改善箇所説明図

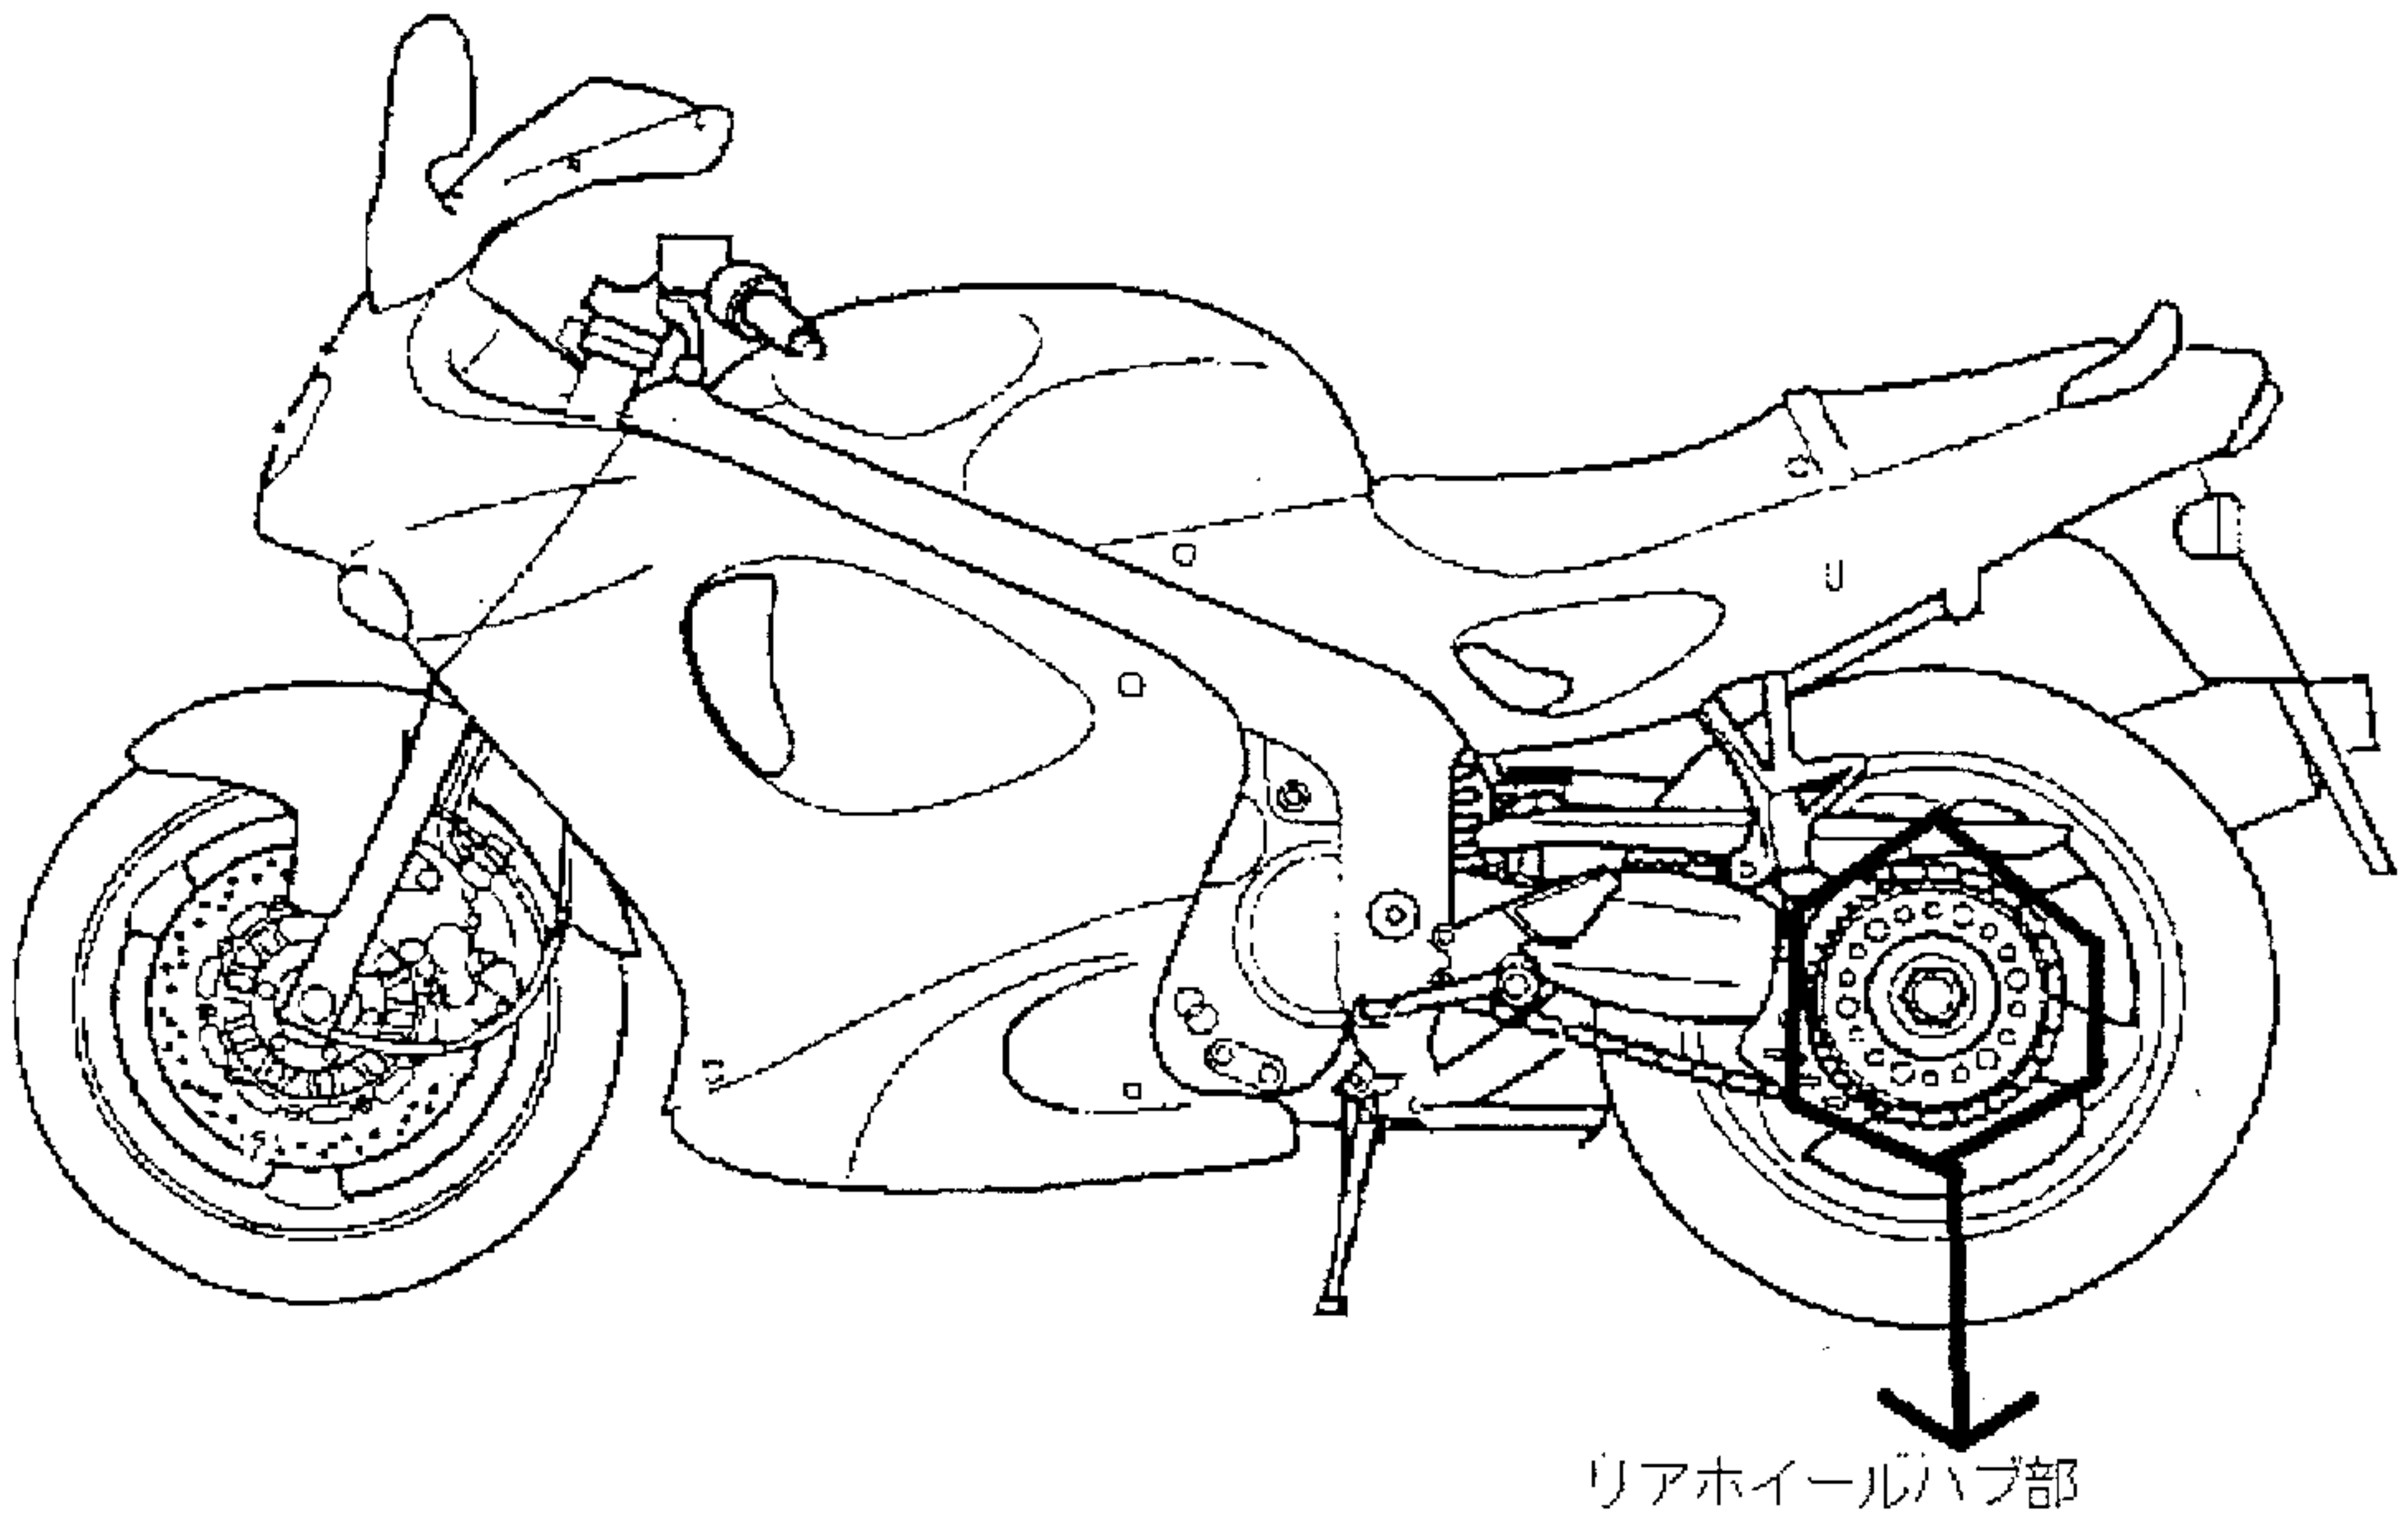
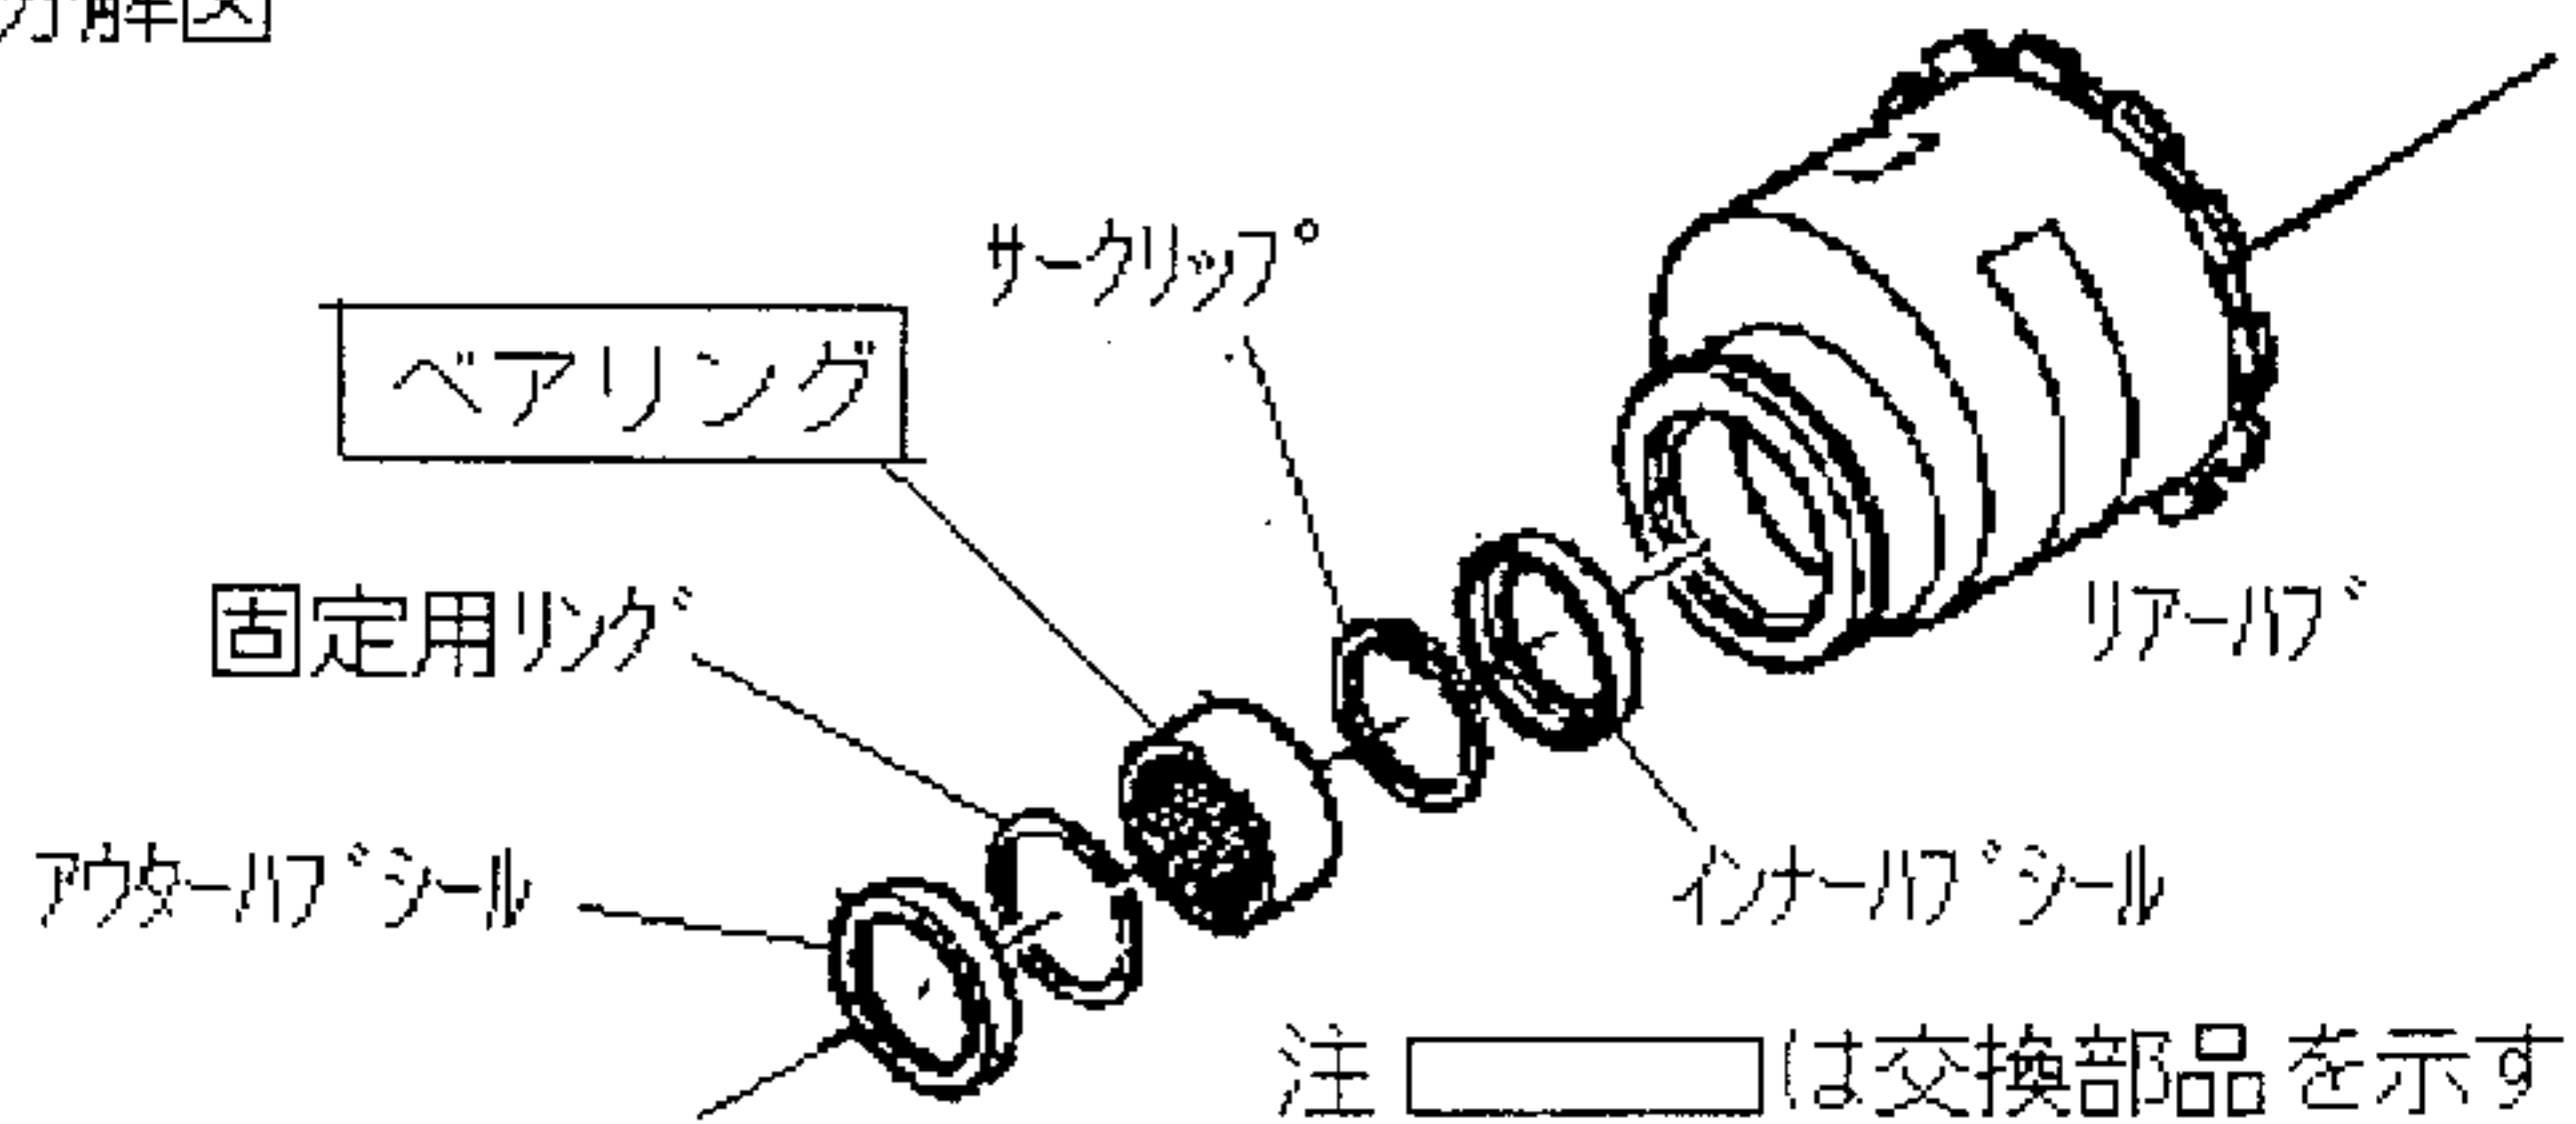
●基準不適合発生箇所

走行装置において、後輪ホイールハブ部分のアリングのローラーの形状が不適切なものがあるため、走行時に当該ベアリングに掛かる力が分散されずにローラーが早期に摩耗し、そのままの状態で使用を続けると、当該ベアリングが破損して走行安定性が損なわれるおそれがある。

●改善内容

全車両、当該ベアリングを良品と交換する。
